Aeroporto di Milano Malpensa – Masterplan 2035 – **Codice procedura (ID\_VIP/ID\_MATTM): 5359**

### **OSSERVAZIONI di Lipu nell'ambito procedura di VIA n. 5359: Aeroporto di Milano Malpensa – Masterplan 2035 (codice procedura (ID\_VIP/ID\_MATTM): 5359)**

Di seguito vengono presentate le osservazioni di Lipu alla Valutazione di incidenza nell'ambito della procedura di VIA del progetto "Aeroporto di Milano Malpensa – Masterplan 2035".

figura 1: sovrapposizione dell'attuale sedime rispetto allo stato precedente dei luoghi (parere Parco del Ticino)

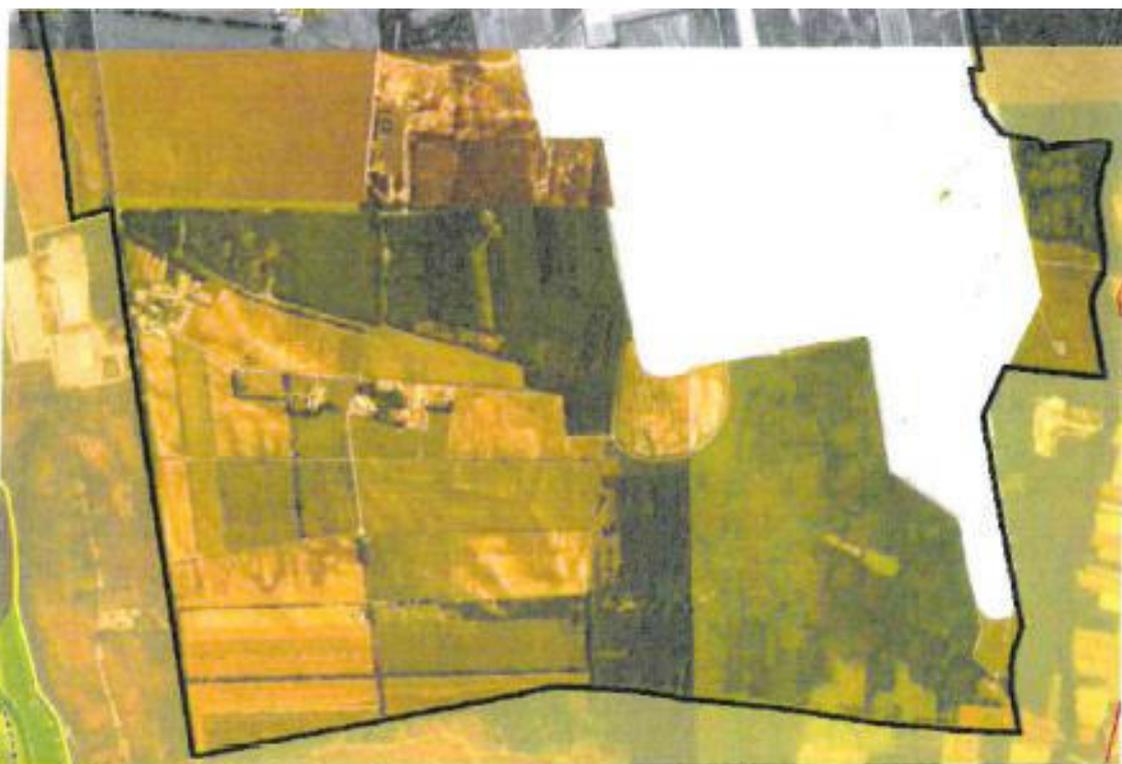
E ancora per accertare che **la realizzazione della fascia forestale di protezione non è mai avvenuta**: nel par. 4.7, il proponente, relativamente al sottoinsieme D.6 delle prescrizioni di cui al punto D del DPCM 1999, sostiene di avere risposto al piano prescrittivo con la **"redazione del Piano del Verde"**, e indica una serie di interventi (tabella 2), peraltro in gran parte realizzati da soggetti terzi (Anas, Demanio militare, Parco del Ticino, privati), **"quali doverose compensazioni di altre opere e infrastrutture"** (deliberazione C.d.G n. 138 del 13/12/2021 del Parco Lombardo della Valle del Ticino, di seguito "parere Parco del Ticino").

Il Parco del Ticino, nel proprio parere di competenza, ricorda, altresì, che *"oltre agli effetti dell'aumento del traffico aereo e del traffico indotto, l'impatto ambientale per la realizzazione di Malpensa 2000 è stato molto rilevante, ad esempio sono state trasformate ampie fasce di bosco e di brughiera [...], oltre ad estese aree coltivate"* (cfr. figura 1). A fronte di un tale impatto il Piano del Verde di Malpensa 2000 aveva una portata maggiore (solo per citare alcuni interventi, prevedeva **219 ettari di "rimboschimenti"**, **470 ettari di "migliorie forestali"**, **131 ettari di "conservazione della brughiera"**): niente di paragonabile all'elenco di interventi riportati nell'Allegato 26 sopra citato. Di fatto, quindi, **il Piano del Verde non è stato attuato**.
